ИЗМЕНЕНИЯ, ПРИНЯТЫЕ К МЕЖГОСУДАРСТВЕННЫМ СТАНДАРТАМ

Изменение № 1 ГОСТ 8.570—2000 Государственная система обеспечения единства измерений. Резервуары стальные вертикальные цилиндрические. Методика поверки

Дата введения 2008—06—01

Рисунок А.2а — Схема измерений радиальных отклонений образующих резервуара с плавающей крышей

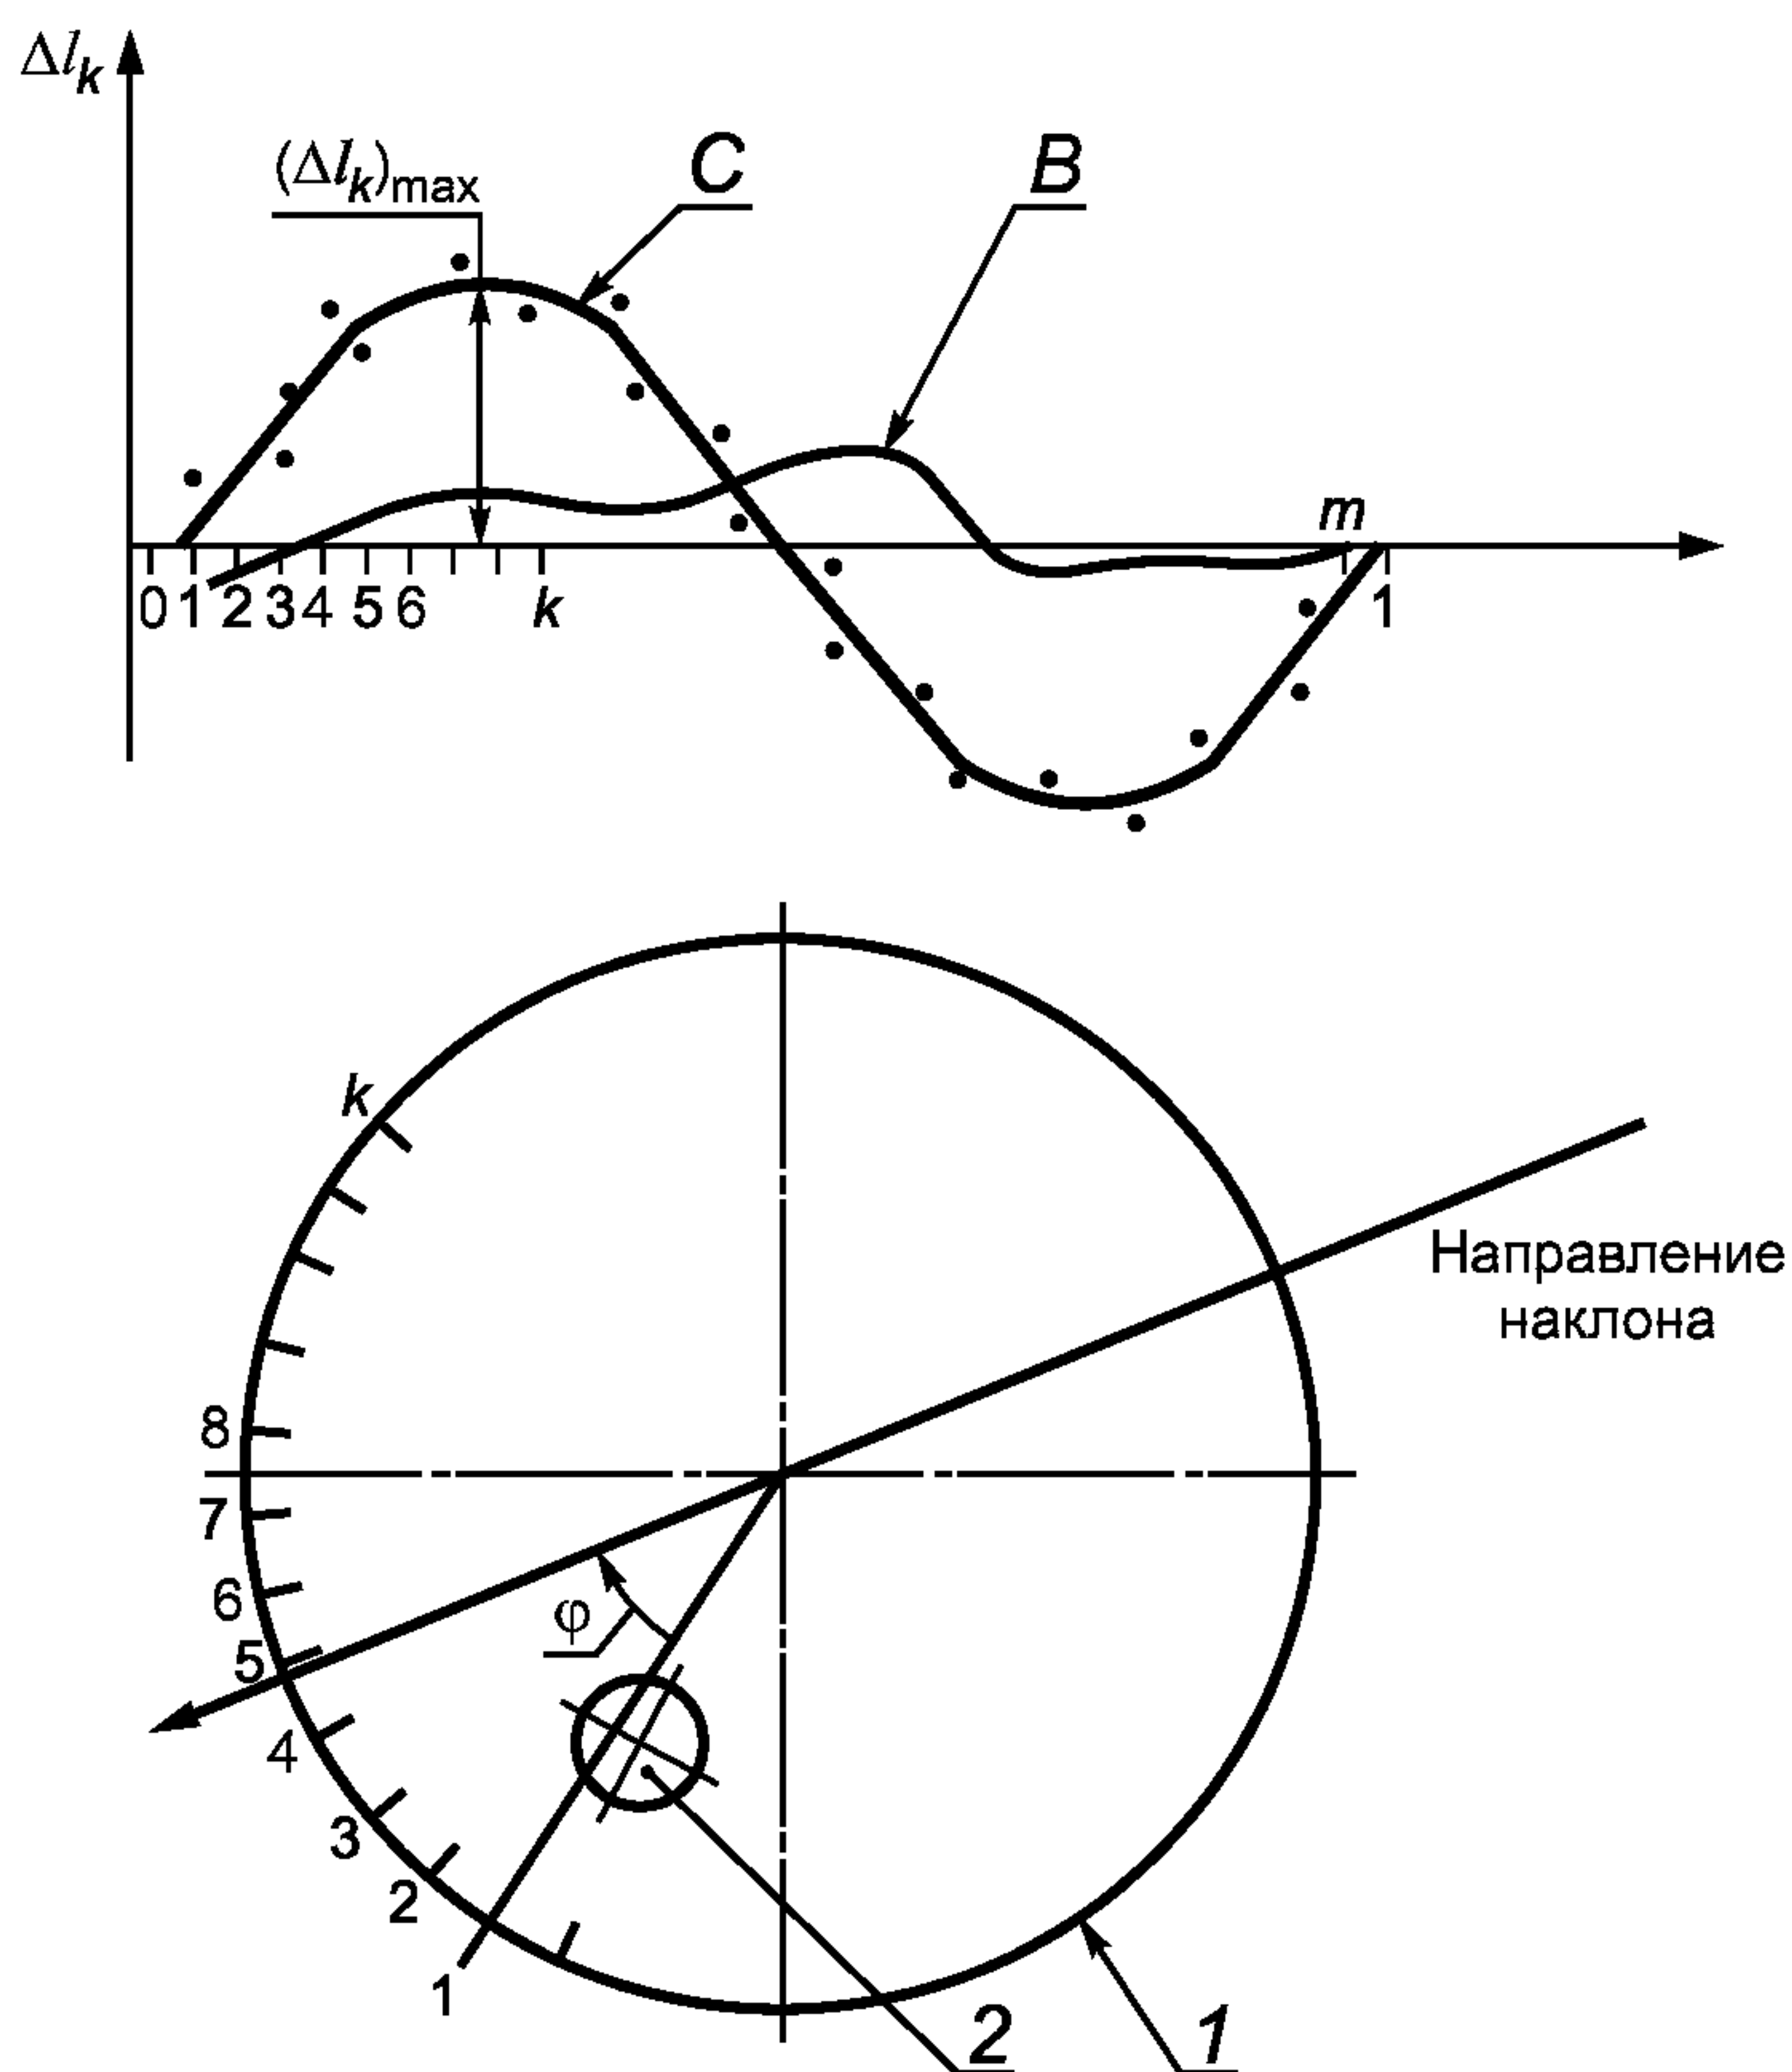
«Базовую высоту резервуара с плавающей крышей измеряют через измерительный люк, установленный на направляющей стойке плавающей крыши или на трубе для радарного уровнемера (рисунок А.2а)».

б) штангу 12 с блоком 11 (рисунок А.2а), при помощи которого каретка перемещается по внутренней поверхности резервуара, устанавливают у края площадки обслуживания 13;

в) линейку 6 устанавливают на высоте 400 мм по перечислению а) 9.1.12.9 от верхней плоскости плавающей крыши при помощи магнитного держателя 7 перпендикулярно к стенке резервуара, поочередно для каждой отметки разбивки;

Рисунок А.10 — График функции Δl_k и схема направления наклона резервуара

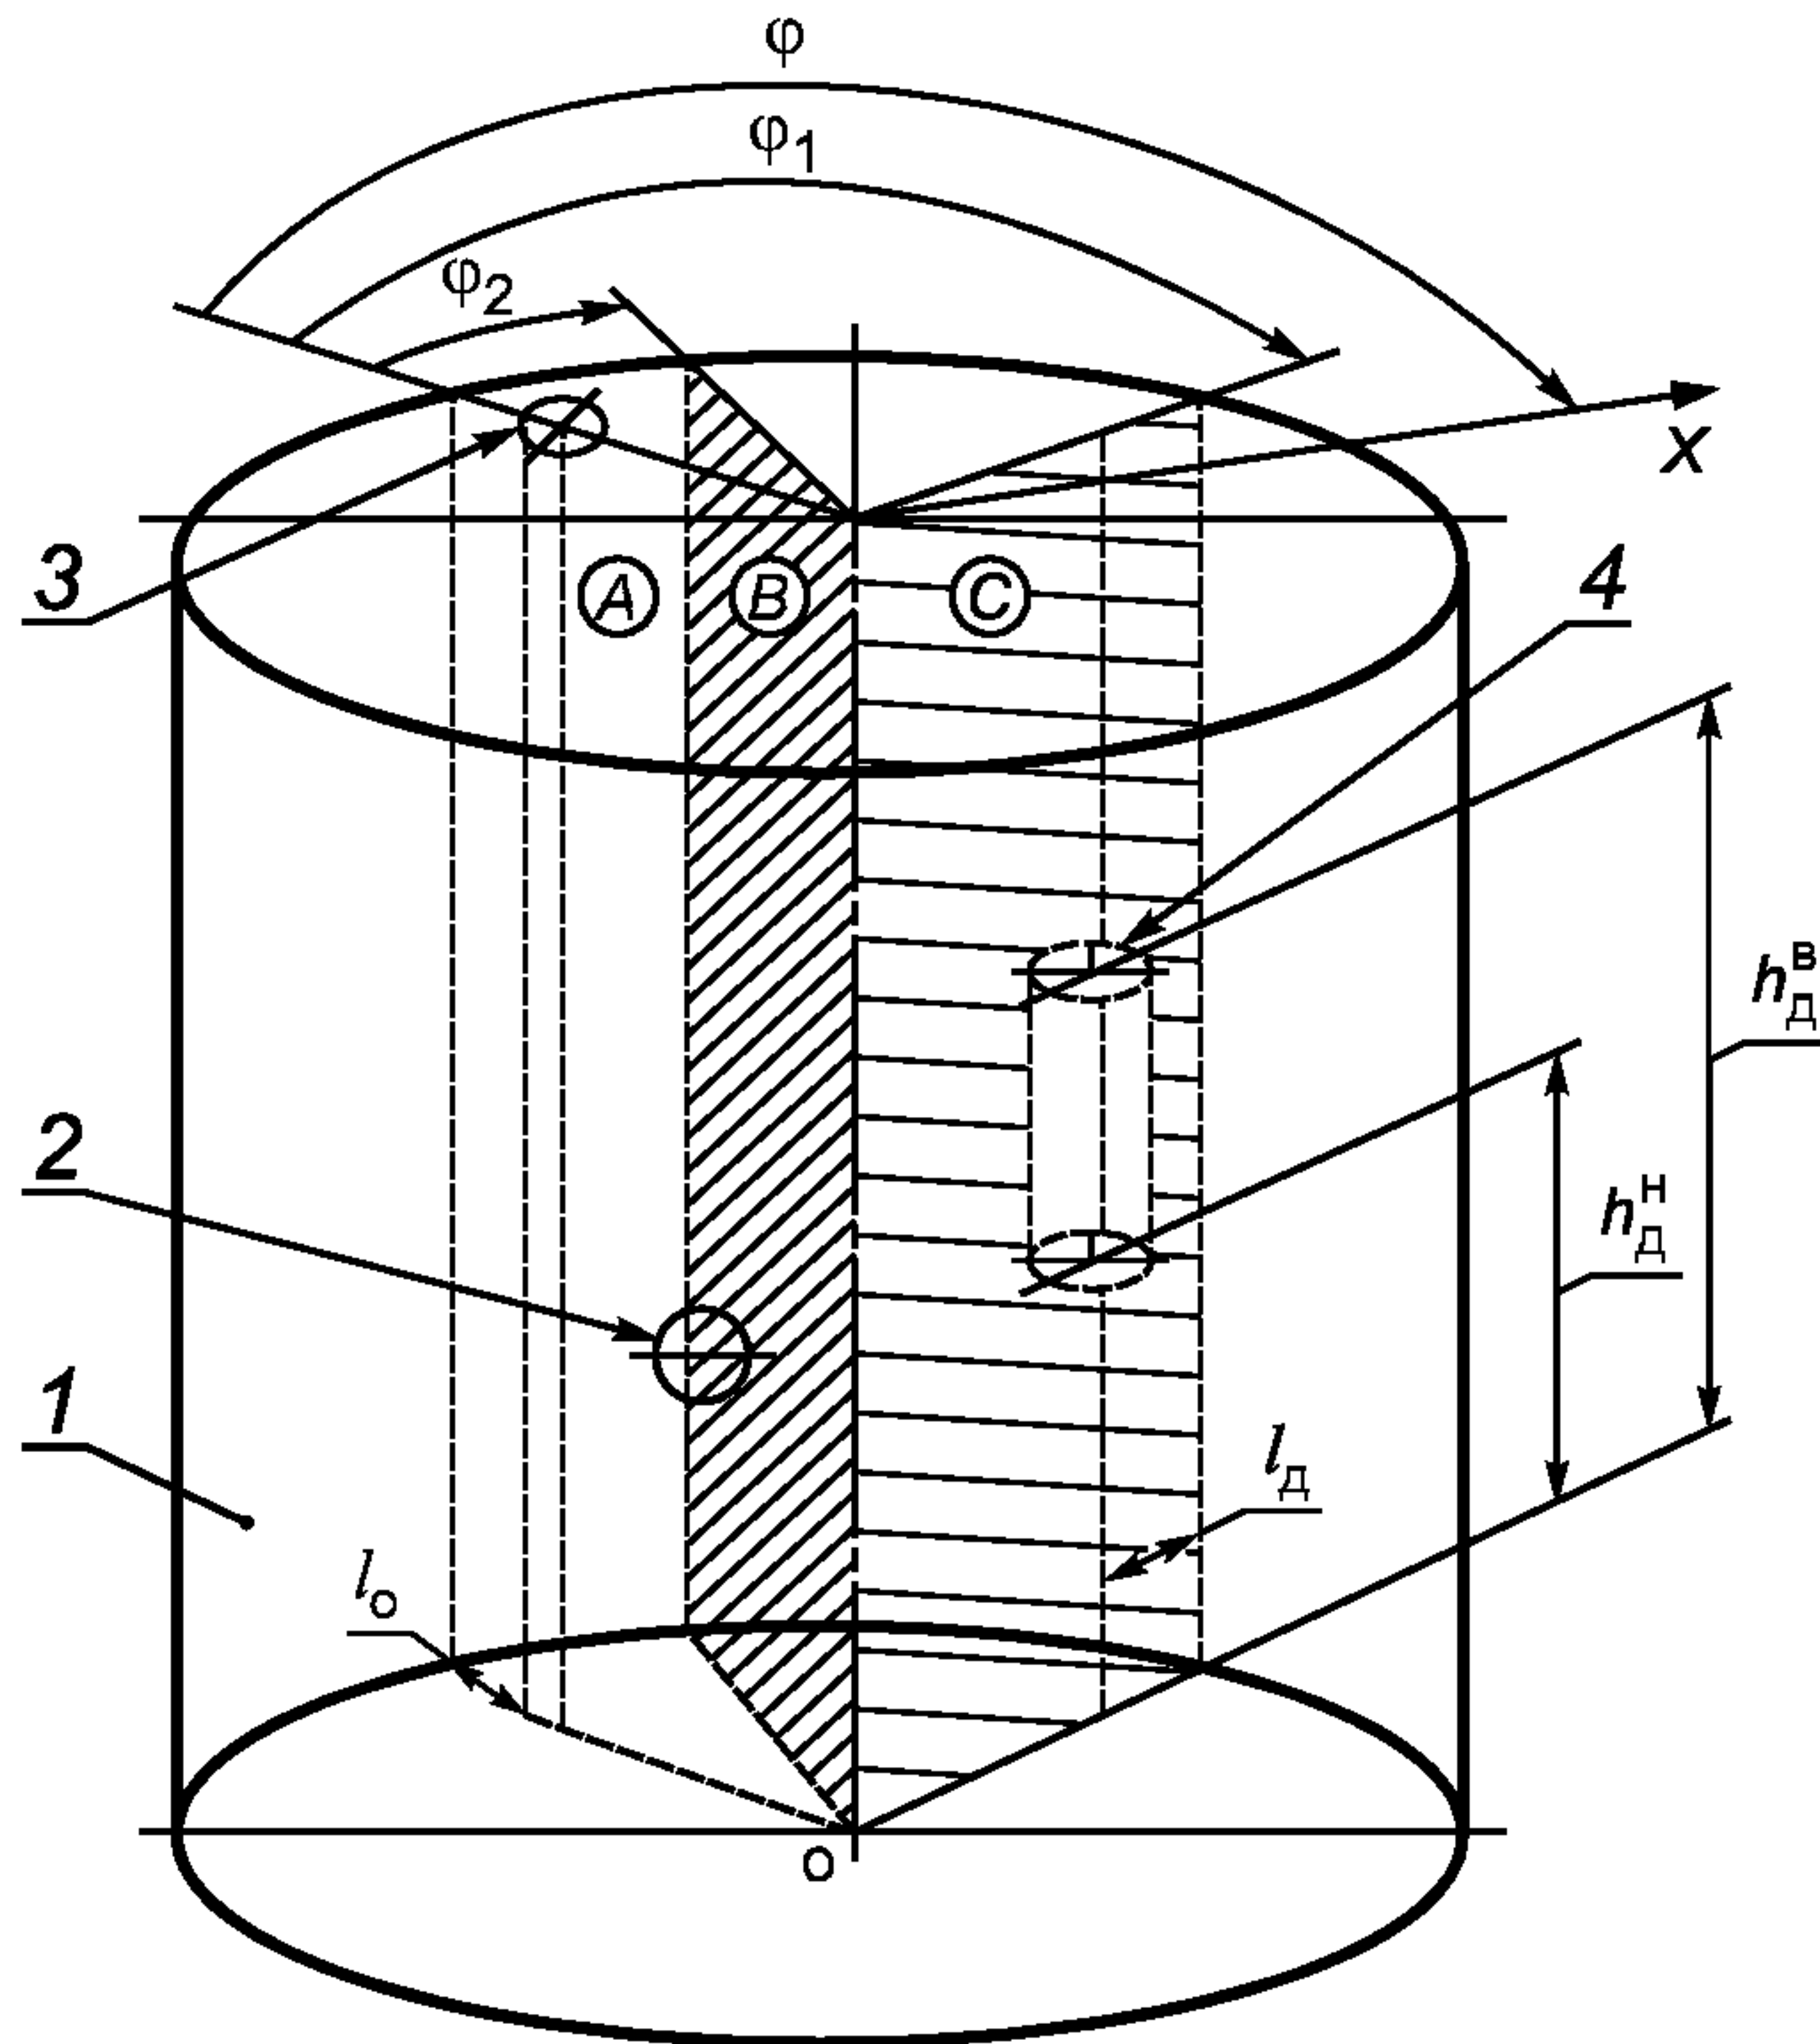
Строят график (рисунок А.10) функции $\Delta l'_k$, рассчитываемой по формулам (3в) и (3г). Если кривая, соединяющая точки графика $\Delta l'_k$ относительно абсциссы, имеет вид синусоиды с периодом, равным отрезку $1-m$ (кривая С на рисунке А.10), то резервуар стоит наклонно, если нет (кривая В) — резервуар стоит не наклонно.

По максимальному значению разности $(\Delta l'_k)_{\max}$, определенному по формуле (3в) или (3г), устанавливают приближенное направление наклона резервуара (рисунок А.10б).

а) проводят дополнительное разбивание длины дуги противоположных разбивок (рисунок А.10б), например находящихся справа от отметок разбивки 6 и 18 (разбивки N_5 и N_{17}) и слева от отметок разбивки 6 и 18 (разбивки N_6 и N_{18}) от приближенного направления наклона контура днища, определенного по 9.1.3.3;
